**Przebudowa i remont budynków Muzeum Archidiecezjalnego we Wrocławiu**

**PZP.01.02.2020**

### **ODPOWIEDZI NA PYTANIA WYKONAWCÓW – część III**

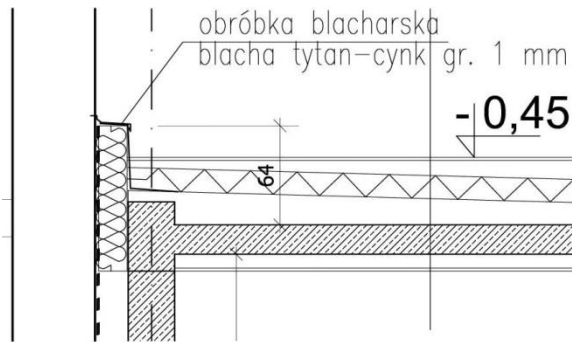
Przekrój F-F rys. architektury Aw-14 nie jest spójny z przekrojem B-B i C-C rys. konstrukcyjnego KD-01, a także rzutem parteru rys. arch. Aw-02a w miejscu połączenia budynku D i C - żelbetowy murek. Prosimy o wyjaśnienie i sprecyzowanie czy wyceniać ww. murek i jeżeli tak to proszę o szczegółowe informacje.

**Murku nie wyceniać, połączenie projektowanego stropodachu z budynkiem istniejącym wykonać zgodnie z poniższym detalem:**

**Warstwy stropodachu należy doprowadzić do ściany istniejącej z zastosowaniem obróbki blacharskiej z blachy tytan-cynk gr. 1mm w sposób szczelny zabezpieczającej przed wpływami atmosferycznymi. Dylatację wypełnić wełną mineralną twardą gr. 20cm. Wykonać wzdłuż wszystkich krawędzi projektowanego stropodachu bud. D ze ścianami istniejących obiektów.**
